ENQUÊTE ET AUDIENCES PUBLIQUES

PROJET D'EXPLOITATION DU GISEMENT DE NICKEL DUMONT À LAUNAY

2e série de réponses aux questions reçues le 2 juin 2014

FIGURE 1 : CONSTRUCTION DE LA DIGUE

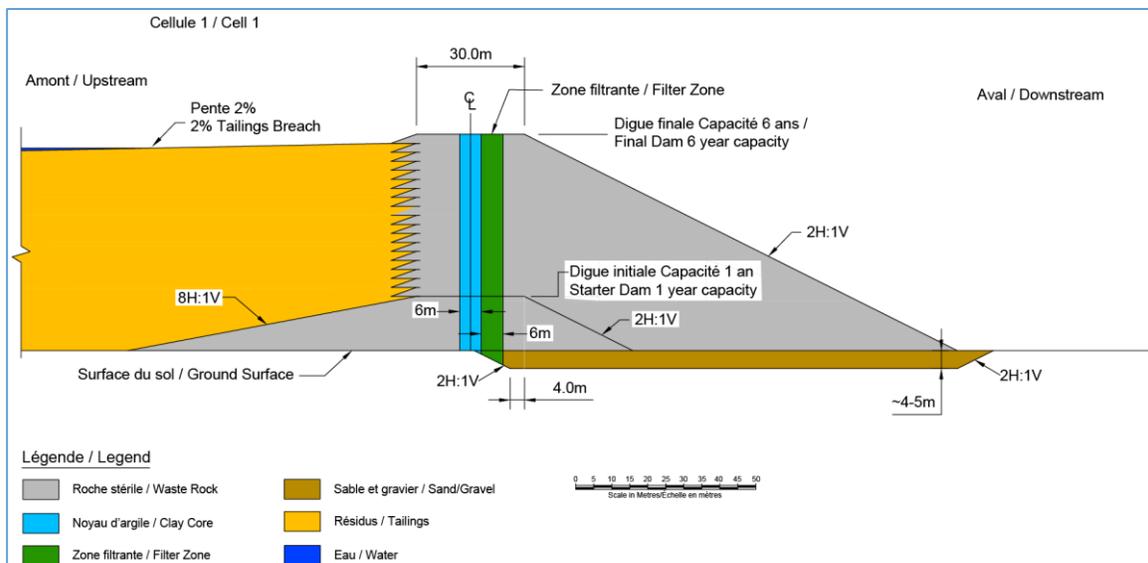
9. Au-delà des analyses de stabilité statique et pseudostatique des digues qui composeraient le parc à résidus miniers et qui simulent l'effet des tremblements de terre :

- Veuillez préciser et documenter l'impact potentiel des vibrations causées par les sautages répétitifs ou le drainage de l'eau souterraine sur la stabilité des sols supportant les digues.

Aux endroits où l'on retrouve des dépôts glaciolacustres mous (argile silteuse) dans le périmètre de la digue, il est prévu que ces sols soient entièrement excavés (sur une profondeur typique d'environ 4 à 5 mètres) puis remplacée par du sable et gravier compacté ou de la roche stérile, tel qu'illustré sur la figure suivante (zone brune).

À l'exception des digues de démarrage, le parc à résidus sera construit en paliers successifs. Les résidus consolidés à plus de 70% qui vont venir s'accoter sur la digue vont former un contrefort permettant de solidifier la digue de l'intérieur. Cette mesure combinée au remplacement des sols mous sous les digues stabilise de façon significative les pentes des digues.

En se basant sur l'information précédente, l'impact potentiel des vibrations causées par les sautages sur les digues est négligeable. L'impact potentiel lié au drainage de l'eau souterraine sous les digues a été pris en considération lors de la conception des digues et dans l'analyse de stabilité, rendant les infrastructures conformes aux facteurs de sécurité prescrits par l'Association canadienne des barrages.

FIGURE 2 : DÉPLACEMENT ANNUEL DE LA ZONE DE RABATTEMENT DE 1 MÈTRE

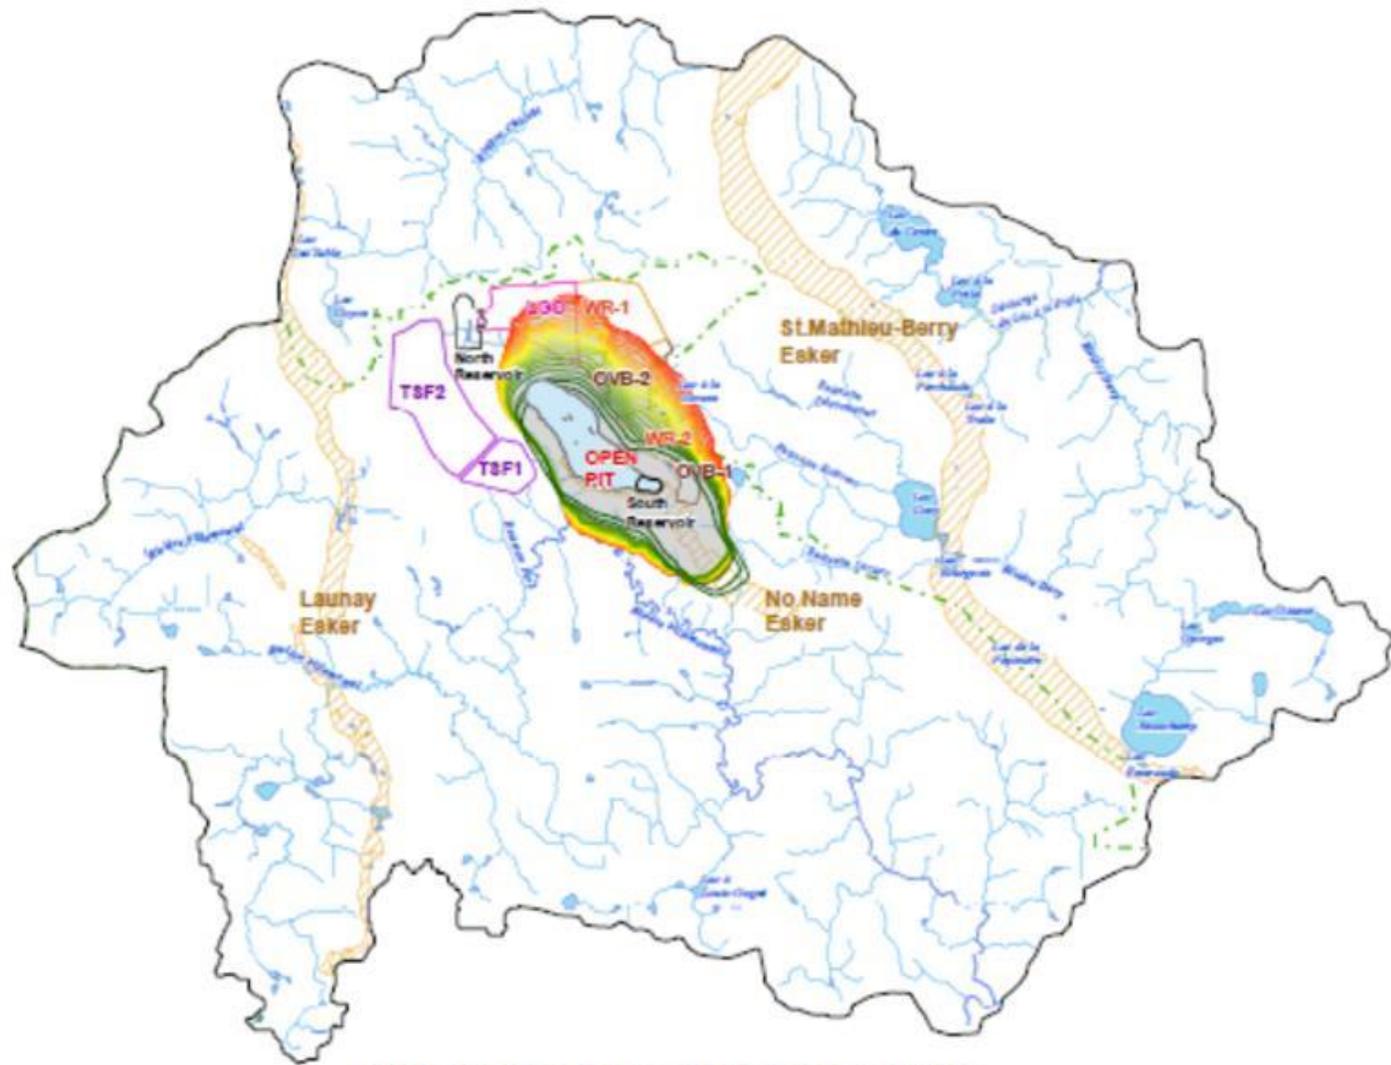
14. Quels sont les risques d'affaissement des sols autour de la fosse et dans les milieux résidentiels situés à proximité suivant le dénoyage de la fosse?

Les changements anticipés dans les niveaux d'eau due au dénoyage de la fosse ont été évalués par modélisation. Les résultats de ces modèles sont résumés dans les deux figures présentées ci-dessous. La figure 2 montre le déplacement annuel de la zone de rabattement de 1m à partir de la fosse. La figure 3 montre le rabattement maximal anticipé de la nappe phréatique.

- La zone de rabattement tend à suivre l'axe de la fosse, ce qui implique que seulement les zones habitées localisées au sud-ouest de la fosse sont situées dans la zone de rabattement potentielle, il n'y a pas de zones « sensibles » à l'extérieur de ce périmètre;

- Vers la fin des opérations minières, on estime que le rabattement dans cette zone pourrait atteindre 1 à 5 mètres;
- Le dénoyage des argiles silteuses mènerait à une augmentation nette de la charge et à de la consolidation de ce matériel, ce qui pourrait se manifester par un tassement en surface pouvant générer des impacts sur les infrastructures du secteur concerné, tel que des fissures dans les fondations. Ce taux de consolidation n'a pas été calculé mais une réduction de 10% de l'épaisseur des argiles de surface est considéré comme un taux maximal conservateur;

CARTE 1 : ILLUSTRATION DU RAYON DE 5 KILOMÈTRES AUTOUR DU PARC À RÉSIDUS, PAR TRANCHE DE 1 KILOMÈTRE, ET DES ZONES DE DÉNOMBREMENT DÉTAILLÉES.

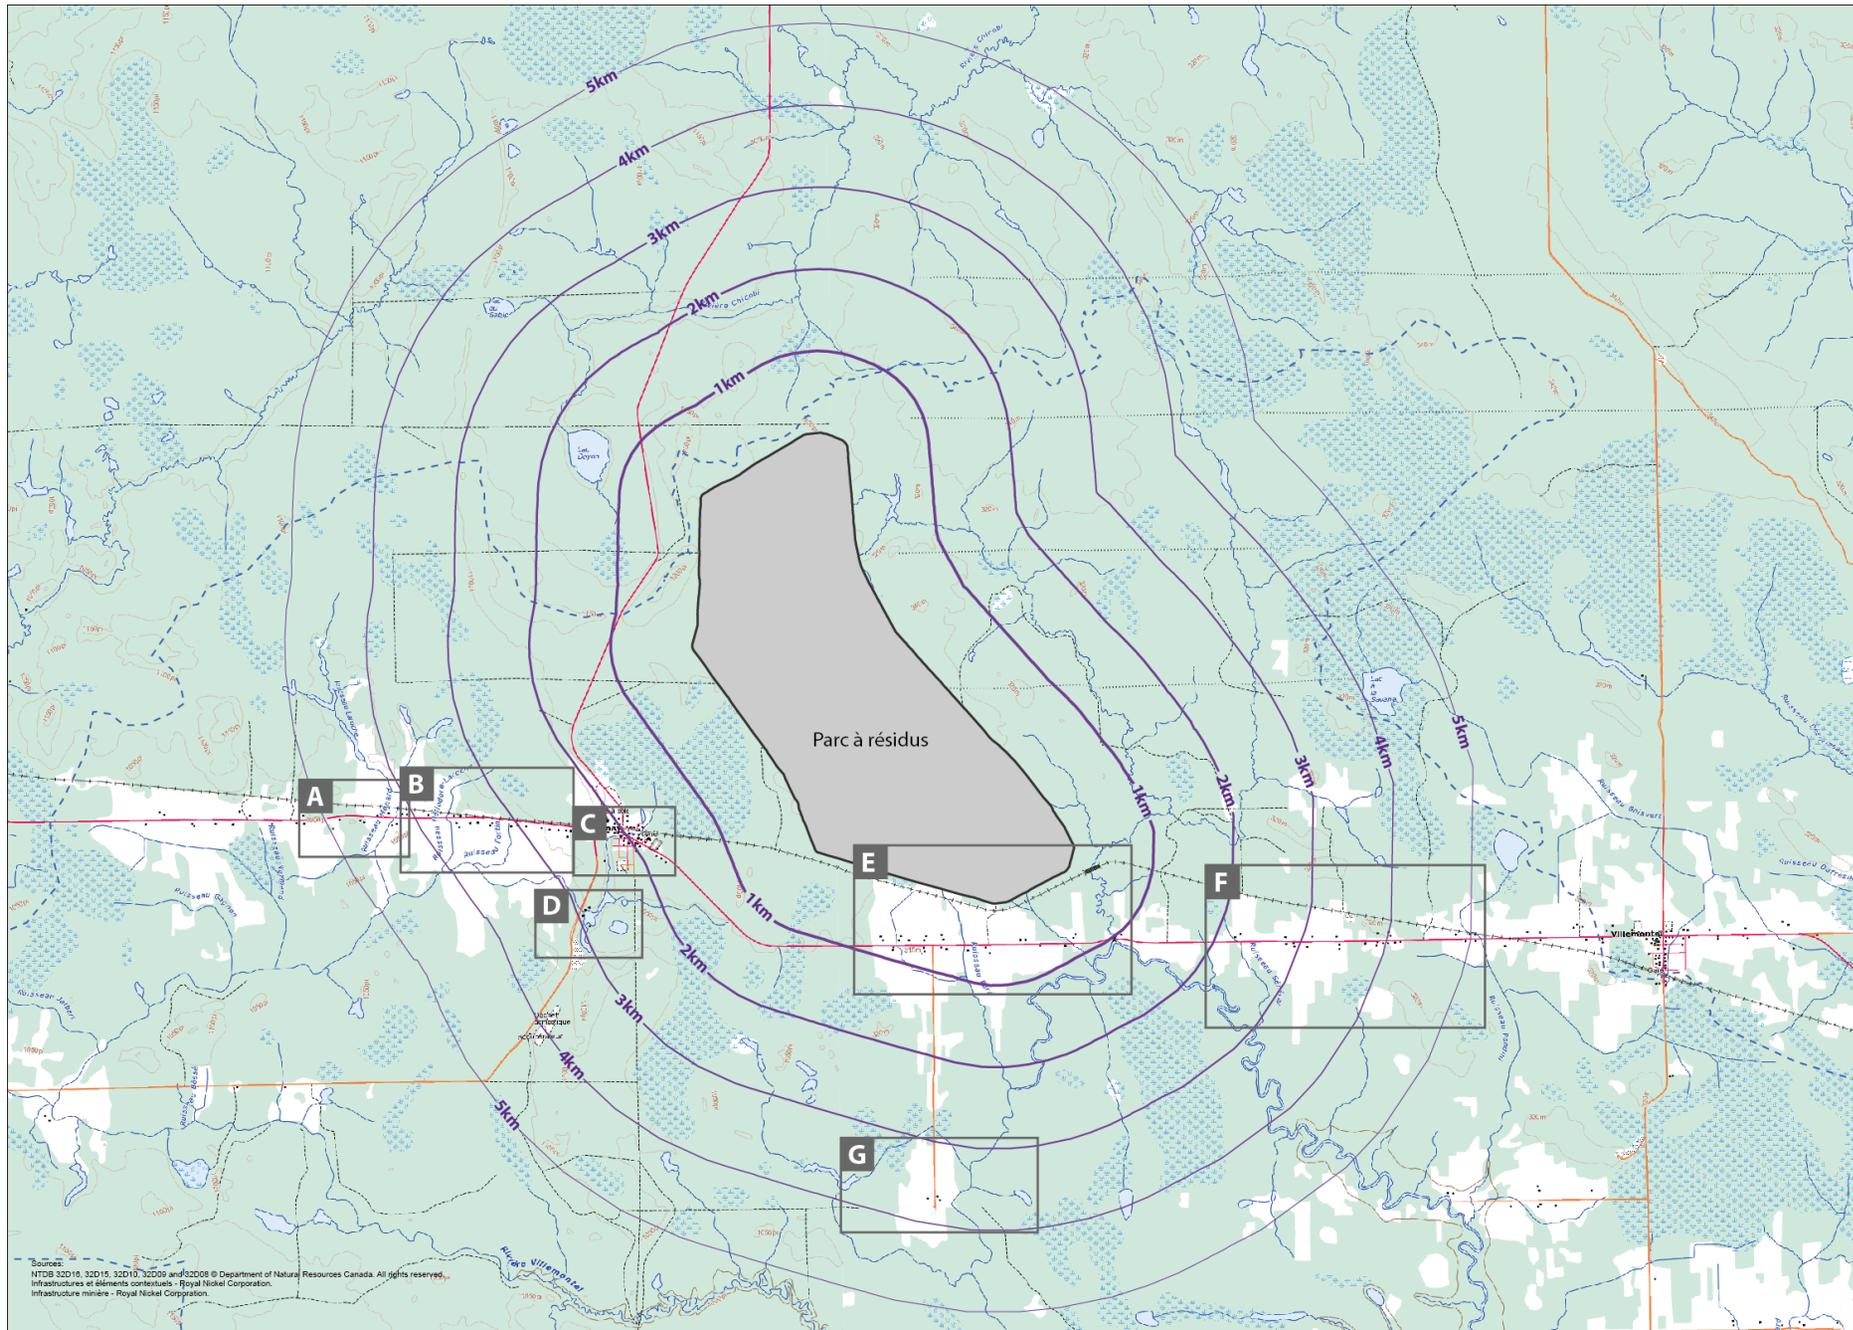
- Dans un rayon de 5 km du parc à résidus et par tranche de 1 km, veuillez montrer les résidences existantes.
- De quelle manière avez-vous pris en compte les dispositions du SADR?
- Existe-t-il d'autres mines de nickel comparables (fort tonnage, faible teneur en nickel, près de milieu habité) ailleurs au Canada ou dans le monde? Veuillez citer les principaux exemples.
- Si oui, des études ont-elles été réalisées afin d'en tirer des leçons (ex: gestion de résidus miniers, gestion des eaux à l'effluent, risques d'accident ou déversement, émission de contaminants air-eau-sol)?
- Quelles leçons en a-t-on tirées?

Le dénombrement des résidences existantes situées dans un rayon de 5 kilomètres autour du parc à résidus a été réalisé par RNC à partir d'interprétation de photo aérienne de 2012 et de vérifications faites sur le terrain en juin 2014 pour distinguer les bâtiments résidentiels des autres bâtiments (garage, commerces, institutions, chalet...). La synthèse des observations est présentée dans le tableau qui suit et sur les cartes des pages suivantes.

FIGURE 8: EXTRAIT DU MODÈLE HYDROGÉOLOGIQUE MONTRANT L'ÉLEVATION DE LA SURFACE DU ROC SOUS L'ALTITUDE 320M

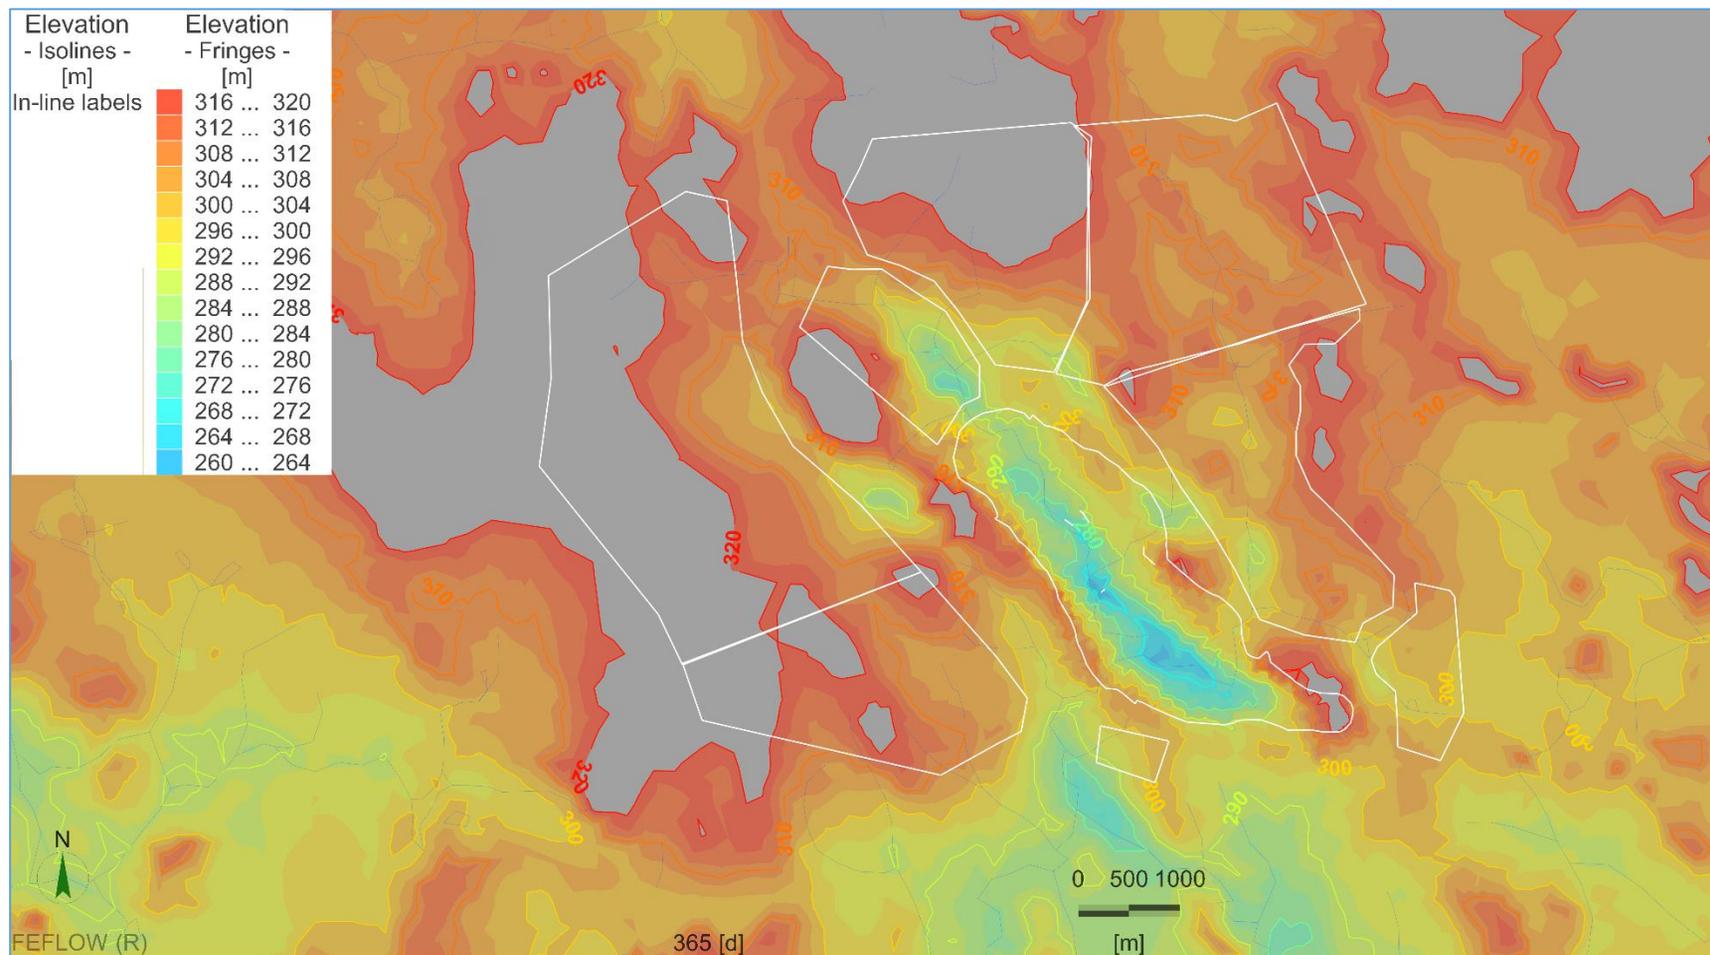
- Veuillez fournir une carte qui combine la topographie de la zone d'étude à l'épaisseur des dépôts de surface
- Quelle serait la superficie sous chaque aire d'accumulation qui serait sous l'altitude de 320 m? Et supérieure à 320 m?

L'élévation de 320m correspond à l'élévation maximale hypothétique du lac Barlow-Ojibway en fonction de la littérature sur la géologie régionale (Nadeau et Cloutier 2011). Cette valeur a été utilisée pour supporter l'approche d'extrapolation de la présence d'argile utilisée aux fins de modélisation. La référence à la couverture de 25% est reliée seulement aux données qui ont été utilisées pour définir l'élévation de la base des argiles. La figure suivante constitue un extrait du modèle hydrogéologique montrant l'élévation de la surface du roc. Lors de la modélisation, il a été estimé que les dépôts glaciolacustres se sont déposés sur la surface du roc seulement aux endroits situés sous le 320m d'élévation. Le modèle considère donc qu'environ 65% de la surface sous les parcs serait recouverte d'argile.
